**ARPAT - AREA VASTA COSTA - Dipartimento di Pisa - Settore Supporto tecnico**

N. Prot: Vedi segnatura informatica cl.: **PI.01.11.26/3.56** del **12/03/2025** a mezzo: PEC/mail

**Oggetto:** PAUR ex D.Lgs. 152/2006 art. 27-bis e L.R. 10/2010 art. 73-bis. Progetto di "Polo di gestione integrata dei rifiuti di Legoli - razionalizzazione funzionale delle infrastrutture e degli impianti di servizio della discarica e contestuale recupero di nuove volumetrie" in località Legoli, Comune di Peccioli (PI). Proponente: Belvedere S.p.A.

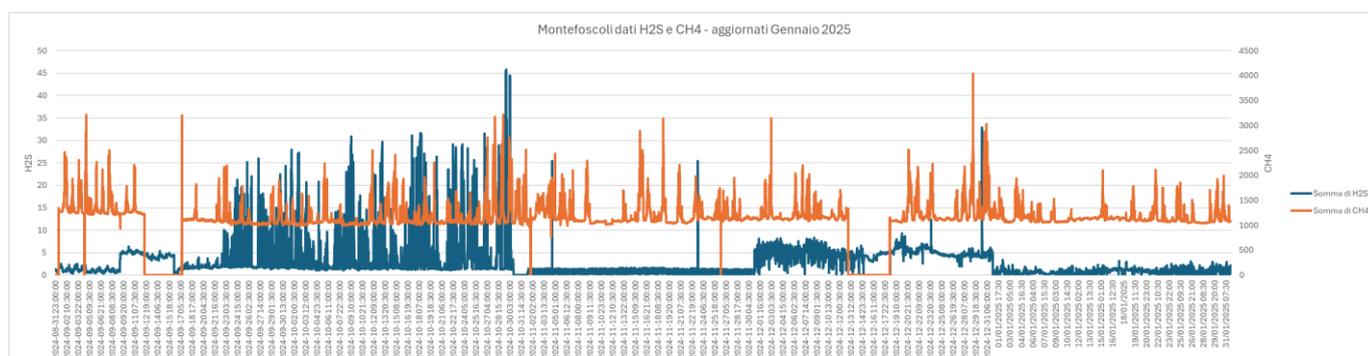
Di seguito sono riportate le misurazioni relative all' H<sub>2</sub>S e di CH<sub>4</sub> nel periodo di settembre 2024 fino a gennaio 2025 rilevati dalla centralina denominata A6.

I dati forniti sono stati riportati nel seguente grafico.

Per i valori di H<sub>2</sub>S si osserva a settembre una variazione della linea di base ed inoltre un'importante discontinuità tra i dati rilevati dal 23.09 a fine ottobre e il resto dei dati. Dopo la sostituzione dello strumento riportata dalla ditta all'inizio di novembre si osservano altre due variazioni per tempi lunghi della linea di fondo.

**Si richiede una spiegazione della discontinuità e anche una valutazione della qualità dei dati nei diversi periodi in riferimento al metodo in uso (UNI EN 14212/2012) e al DM 30/03/2017.**
